**RELATÓRIO CTIOAR Nº 01/2025**

<b>Assunto:</b> Outorga para Retificação de Trecho no Rio Betim – Código 15
<b>Processo de Outorga nº:</b> 45416/2024 – <b>Protocolo SIAM nº:</b> 0052368/2025 <b>Processo SEI nº:</b> 2090.01.0000251/2024-78
<b>Requerente:</b> COPASA MG
<b>Nome do empreendimento:</b> Trecho 2 (Projetado com Gabiões) - Contenção de Talude na Margem Direita do Rio Betim – Interceptor Itacolomi.
<b>Finalidade:</b> Contenção de taludes
<b>Modo de Uso do Recurso Hídrico (Outorga para):</b> 15 - CANALIZAÇÃO E/OU RETIFICAÇÃO DE CURSO DE ÁGUA

Figura 2 – Representação da forma e dimensões aproximadas da calha do Rio Betim no trecho 2 a ser canalizado/retificado.

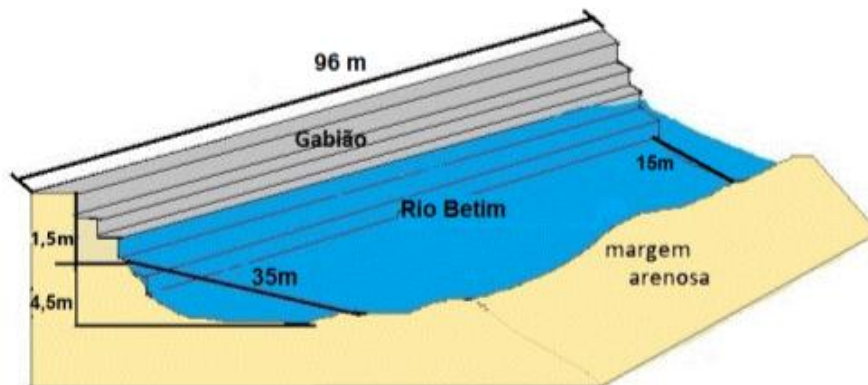
O Trecho 02 foi projetado para utilização de Gabiões para contenção da Margem direita do Rio Betim. A Figura 2 apresenta a morfologia aproximada do canal no local da intervenção para cálculo hidráulico.

De acordo com os cálculos para determinação da vazão máxima contidos no Relatório Técnico, o canal comportará uma vazão de 63,0 m<sup>3</sup>/s, atendendo à vazão máxima de 62,0 m<sup>3</sup>/s.

Diante do exposto, o curso de água será capaz de escoar uma vazão de 63,0 m<sup>3</sup>/s, vazão esta superior a vazão máxima calculada de 62,0 m<sup>3</sup>/s.
